SERVICE INFO

Gehäuse der Kühlmittelpumpe wurde modifiziert

Hersteller: Ford
 Modelle: C-Max, Fiesta, Focus, Mondeo, S-Max, Transit
 Motoren: 1.8 TDCI
 Art.-Nr.: 538 0256 10
 Aktuelle Zuordnung siehe Teilekatalog

Bild 2: Modifizierte Befestigungspunkte der Kühlmittelpumpe

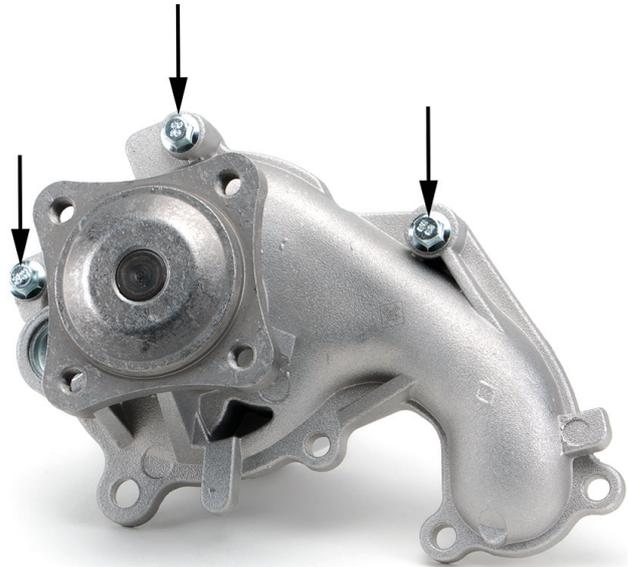
Das Gehäuse der Kühlmittelpumpe 538 0256 10 wurde modifiziert. Dadurch müssen an den drei gezeigten Befestigungspunkten (Bild 2) unbedingt die beiliegenden Schrauben (M6x37) verwendet werden.

Auf Grund der größeren Materialstärke an den drei Befestigungspunkten kommen hier längere Schrauben zum Einsatz.

Beiliegende Schrauben verwenden
